ANGOULÊME

PLAN DE SAUVEGARDE ET DE MISE EN VALEUR (PSMV)

MODIFICATION N°2 DU PSMV D'ANGOULEME

**TRANCHE OPTIONNELLE
DE L'OAP SECTORIELLE N°1 DE L'ANCIEN SITE ENGIE**

CARTE OAP PROPOSEE

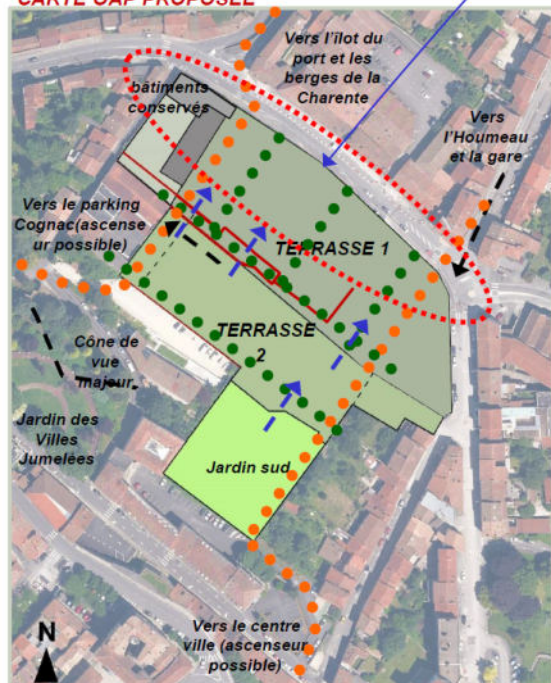
Objectif : Favoriser la requalification de la rue de Bordeaux en l'élargissant vers le sud et la végétalisant

✓ **Conséquences :**

- ✓ déplacer le mur de soutènement longeant la rue vers le sud
- ✓ créer une bande végétalisée modulée, pouvant éventuellement recevoir un alignement d'arbres

✓ **Impératifs :**

- ✓ l'emprise de la bande végétalisée est à définir en fonction du projet, en particulier de l'implantation des bâtiments nouveaux
- ✓ le nouveau mur doit être implanté en retrait de l'existant
- ✓ Il sera réalisé en pierre de Sireuil massive et pourra constituer le soubassement des bâtiments nouveaux

CARTE OAP PROPOSEE

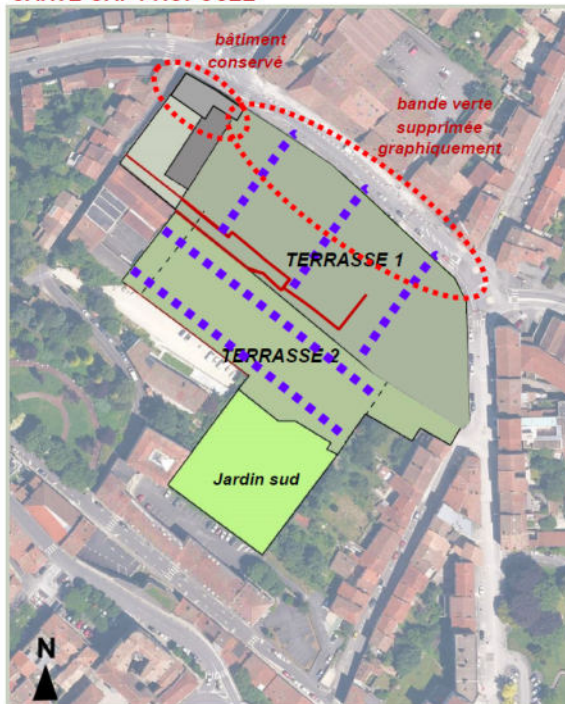
LES MODIFICATIONS REGLEMENTAIRES PROPOSEES : **CONSTRUCTIBILITE**

Objectif pour la terrasse 1 : assurer une meilleure insertion des bâtiments par rapport à la rue de Bordeaux

✓ **Conséquences :**

✓ **Implanter les bâtiments futurs à l'aplomb du nouveau mur de soutènement envisagé** -----

✓ **Simplifier les gabarits et réduire la hauteur des bâtiments**

✓ **Gabarit maximum des constructions de la terrasse 1 :**

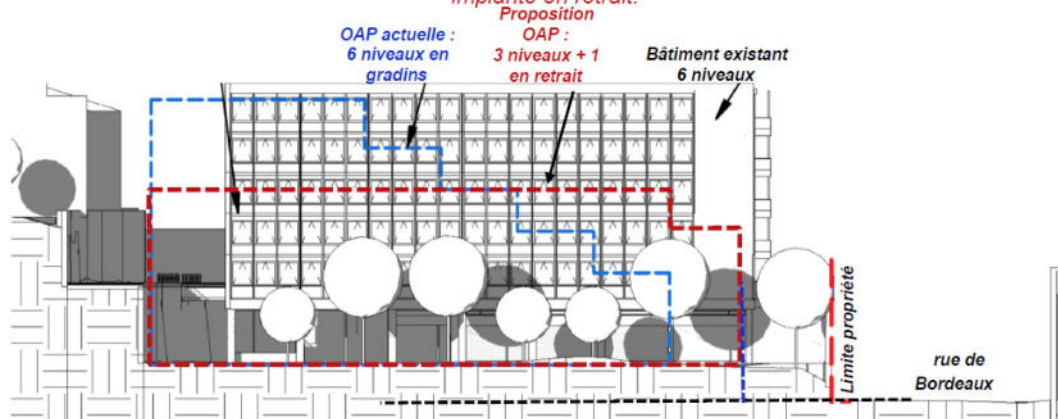
REDACTION REGLEMENTAIRE ACTUELLE (en bleu)

✓ **Gabarit maximum des constructions de la terrasse 1 :**

✓ Le gabarit est défini par l'emprise constructible et par la hauteur maximale. Elle est de :

✓ 60% de l'ECM pour le niveau 1, soit 4 mètres.

✓ 50% de l'ECM pour les niveaux 2 et 3, soit 10 mètres.

✓ 30% de l'ECM pour les niveaux 4 et 5, soit 16 mètres.

✓ 20% de l'ECM pour le niveau 6, soit 20 mètres.

✓ Les niveaux 3 à 6 seront implantés en retrait selon une oblique de 30° prise à partir du niveau 2.

✓ L'emprise constructible maximale est de 60%

✓ Les bâtiments doivent comporter au plus 4 niveaux, le dernier niveau (R+3) doit impérativement être implanté avec un retrait minimum de 3,00 mètres par rapport à la façade

✓ **La hauteur maximale des bâtiments doit être de :**

✓ 10 m à l'égout pour les trois premiers niveaux

✓ 13 m à l'égout ou l'acrotère pour le 4ème niveau implanté en retrait.

CARTE OAP PROPOSEE

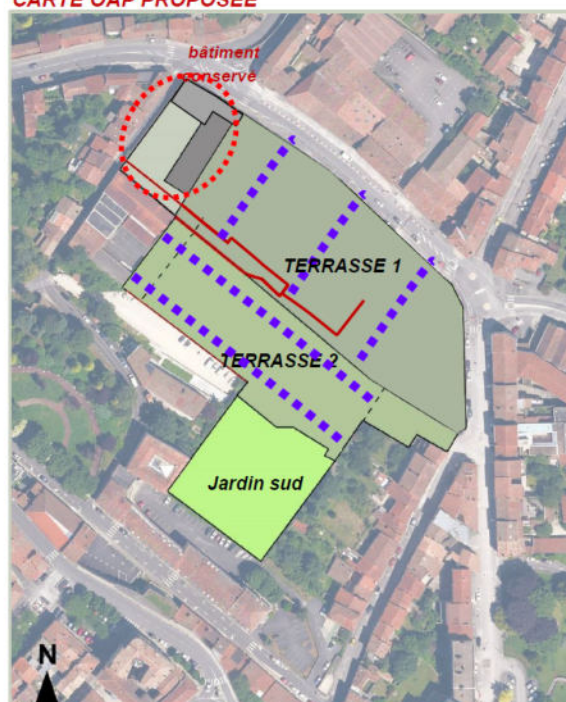
Objectif pour les bâtiments existants : tirer le meilleur parti de l'ensemble bâti des années 1960

✓ **Conséquences :**

✓ **Conserver le bâtiment d'angle constituant le soubassement :** changement de classification dans la légende du PSMV

✓ **Supprimer la constructibilité de la cour au profit d'un aménagement paysager pouvant recevoir quelques places de stationnement :** changement de classification dans la légende du PSMV

PLAN REGLEMENTAIRE VERSION AVANT

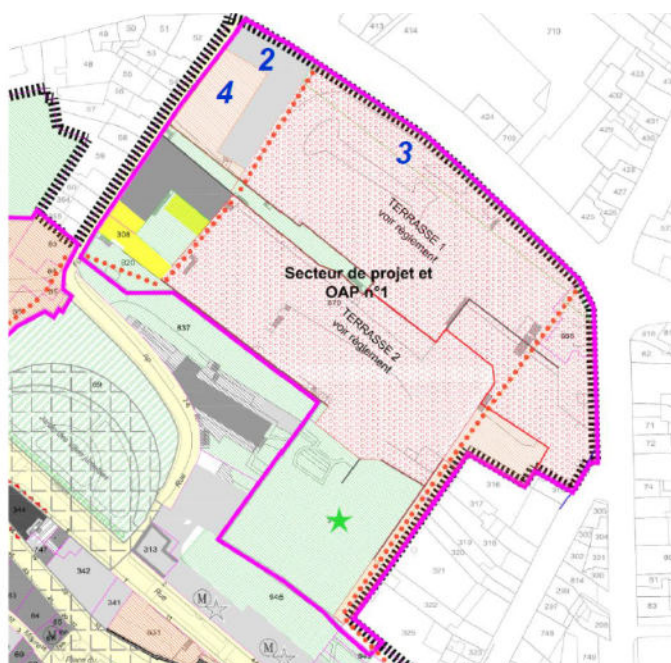
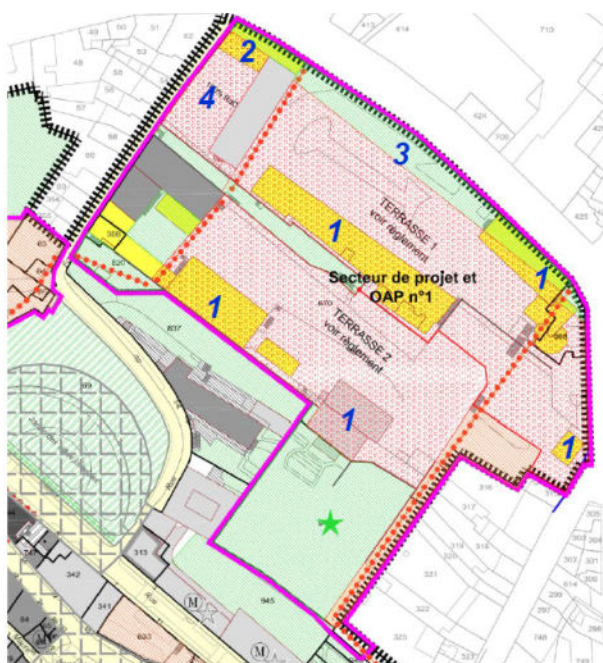
- 1 – Mise à jour : suppression des bâtiments aujourd'hui démolis :** légende portés en jaune (démolition imposée) ou « gris clair » (pouvant être conservé ou démolis)
- 2 - Possibilité de conserver le bâtiment de l'angle nord-ouest :** légende « immeuble ou partie d'immeuble pouvant être conservé, amélioré ou démoli »

. **Application du PSMV** : l'ensemble bâtiments correspondant à la légende « immeuble dont la démolition ou la modification peut être imposée à l'occasion d'opérations d'aménagement publiques ou privées » est aujourd'hui démolie 5JAUNE DU DOCUMENT GRAPHIQUE. **Ils sont donc supprimés du document graphique.**

. **Terrasse 1** : l'emprise constructible est maintenue et étendue au nord jusqu'à la limite de la rue de Bordeaux, avec toutefois l'obligation de conserver une bande verte de quelques mètres, dont l'emprise doit être définie dans le détail, par le projet. Cette modification de l'emprise s'est accompagnée, en compensation, de la réduction des gabarits en hauteur. (voir règlement et OAP)

Justification : La suppression sur le document graphique de la bande verte offre une certaine souplesse pour l'implantation des bâtiments le long de la rue de Bordeaux. Elle est couplée avec la possibilité de reculer le mur de soutènement, afin d'élargir l'emprise de la rue et de créer la bande verte à son niveau.
